APPENNINO SOSTENIBILE

Codice procedura/ID 9787– Impianto Eolico denominato "Poggio delle Campane" ubicato nel comune di Badia Tedalda (AR) e Sestino (AR) costituito da 8 (otto) aerogeneratori di potenza nominale 6,2 MW per un totale di 49,6 MW con relative opere connesse ed infrastrutture indispensabili nei comuni di Badia Tedalda e Sestino – Istanza del 05/05/2023

Allegato a) Osservazione relativa agli aspetti geologico-idrogeologico e di stabilità dei versanti nel territorio interessato dal progetto denominato Impianto Eolico denominato "Poggio delle Campane

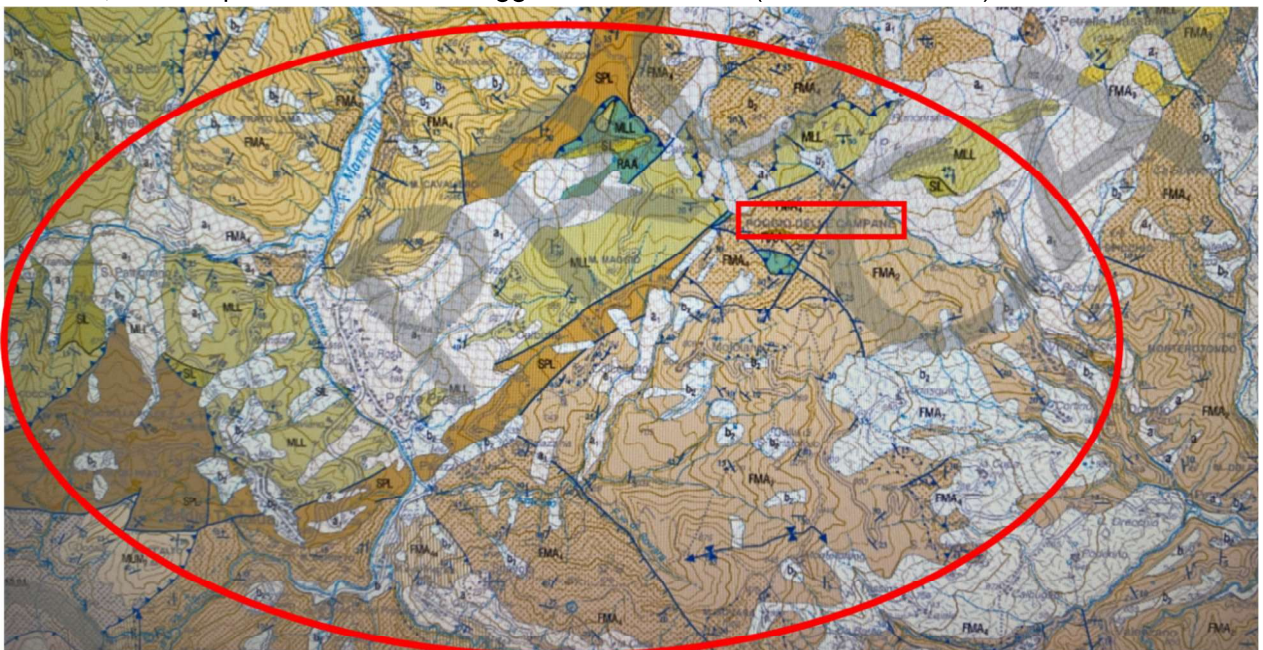
La relazione precisa, minimizzando, che “Il solo Cavidotto max 36kV attraversa “Aree in dissesto da assoggettare a verifica”, che secondo quanto viene riportato dall’ art. 17 delle Norme Tecniche di attuazione del PAI, “sono quelle aree nelle quali sono presenti fenomeni di dissesto e di instabilità, attivi o quiescenti da assoggettare a specifica ricognizione e verifica in relazione alla valutazione della pericolosità dei fenomeni di dissesto.”

La relazione di SIA, riporta inoltre a riguardo della verifica sul cavidotto, sempre minimizzandone l’impatto, “che non si altera la naturale morfologia del terreno in sito e tanto meno la distribuzione

delle masse del pendio potenzialmente instabile. Di fatto i movimenti di terra e gli scavi previsti per la realizzazione dei cavidotti sono generalmente di modesta entità, come si può notare dai dettagli costruttivi riportati in allegato.”

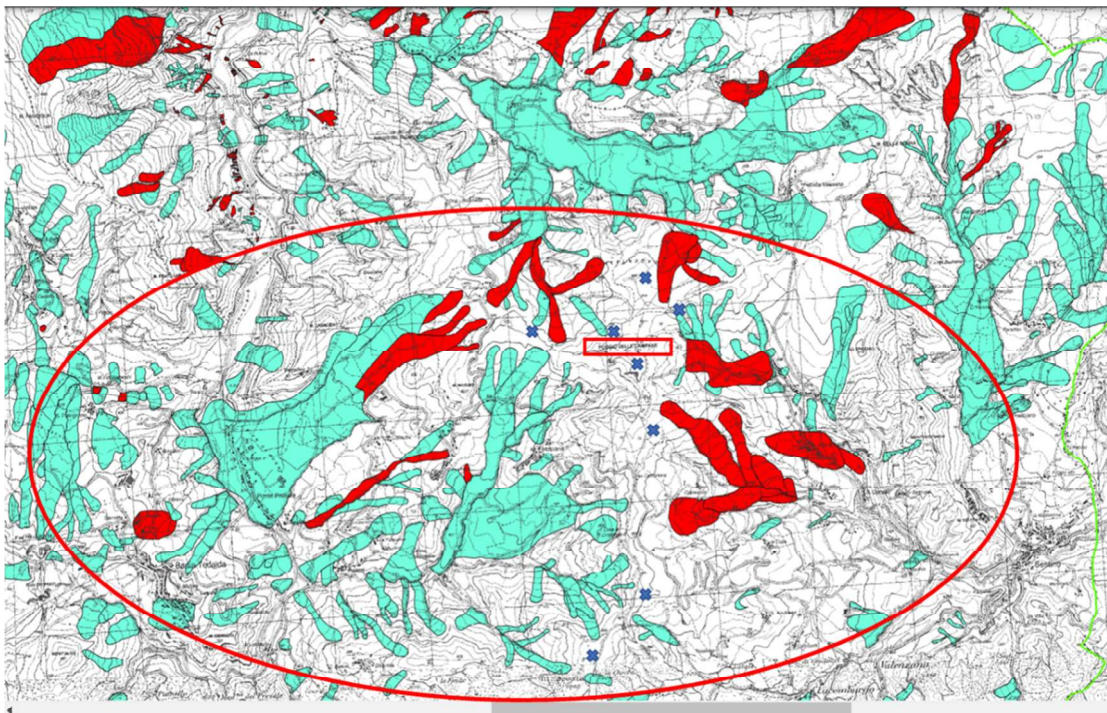
- una rete di elettrodotto interrato a max 36 kV di collegamento interno fra gli aerogeneratori; nonchè una rete di elettrodotto interrato costituito da dorsali a max 36 kV di collegamento tra gli aerogeneratori e la cabina di consegna max 36 kV situata nei pressi dell'abitato di Badia Tedalda. Come viene dichiarato nella relazione tecnica "Al di sotto della viabilità interna al parco o al di sotto delle proprietà private, correranno i cavi di media tensione che trasmetteranno l'energia elettrica prodotta dagli aerogeneratori alla sottostazione e quindi alla rete elettrica nazionale." Questo significa che l'impatto relativo alla alterazione dei terreni legato alla viabilità si aggiunge quello degli scavi relativi al cavidotto là dove i cavi scorreranno al di sotto della viabilità. Le indagini geognostiche per la valutazione dell'impatto relativo ai vincoli geologici e idrogeologici devono perciò tenere conto di questa tecnicità del progetto. Dalla relazione si ricavano le dimensioni della sezione trasversale del cavidotto che potrà avere una larghezza variabile da cm 70 a 220. La profondità di scavo dipenderà dalle situazioni di terreno in cui passerà il tragitto del cavidotto. Nella relazione viene detto che sotto i terreni agricoli dovrà essere posizionato al almeno 1,3 m dal piano campagna. Per il resto, molto genericamente, la relazione tecnica riporta che "Nei tratti in attraversamento o con presenza di manufatti interrati che non consentano il rispetto delle modalità di posa indicate, sarà necessario provvedere alla posa ad una profondità maggiore rispetto a quella tipica; sia nel caso che il sotto servizio debba essere evitato posando il cavidotto al di sotto o al di sopra dello stesso, l'appaltatore dovrà predisporre idonee soluzioni progettuali che permettano di garantire la sicurezza del cavidotto, il tutto in accordo con le normative." Il cavidotto ha una lunghezza totale di 17,5 Km circa e, attraversa situazioni geologiche di estrema eterogeneità. Tra l'altro il progetto di cavidotto prevede delle opere di tipo particolarmente "invasivo" quali Trivellazioni Orizzontali Controllate (TOC) per superare due aste fluviali per la precisione nel tratto 22-23 del cavidotto per una

lunghezza di circa 28 m e nel tratto 30-31 del cavidotto per una lunghezza di 37 m. Non risulta essere stata eseguita alcuna indagine geognostica per verificarne la caratterizzazione del terreno attraversato.
